Avis délibéré de l’Autorité environnementale sur la modification substantielle de l’INB 63-U de Framatome à Romans-sur-Isère (26)

n°Ae : 2023-82

Avis délibéré n° 2023-82 adopté lors de la séance du 19 octobre 2023

Figure 5 : Localisation des points de prélèvements de sédiments, de végétaux aquatiques et de poissons (Source : assemblage réalisé à partir de figures du dossier).

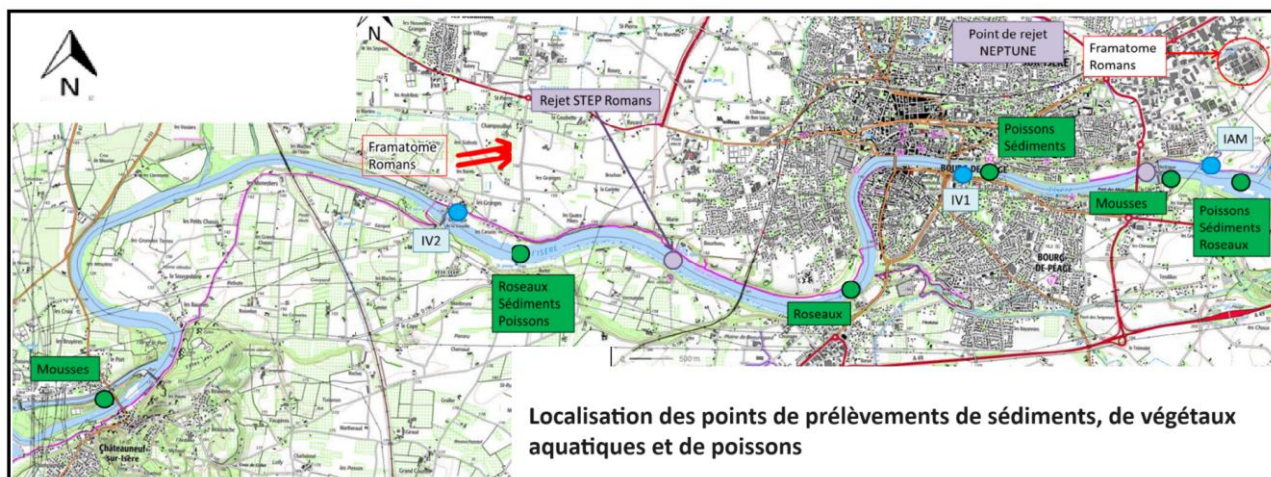
Le point de rejet de la station Neptune est situé sur la rive opposée de l'exutoire principal du barrage de Pizançon. L'Isère est séparée en deux bras du fait d'un atterrissement à l'aval d'une pile du pont surplombant le point de rejet de Neptune. Cette situation rend peu plausible une dilution complète avant l'aval de l'atterrissement. En outre, le premier point de prélèvement pour le suivi est situé environ 3 km plus bas. Il serait donc intéressant de réaliser des prélèvements dans le bras de l'Isère

situé à l'aval immédiat du point de rejet de Neptune afin d'évaluer les incidences des rejets sur les milieux qui ne bénéficient pas d'une dilution complète.

L'Ae recommande de compléter le dispositif de suivi du milieu aquatique par des mesures dans le bras de l'Isère situé à l'aval immédiat du rejet de la station Neptune.
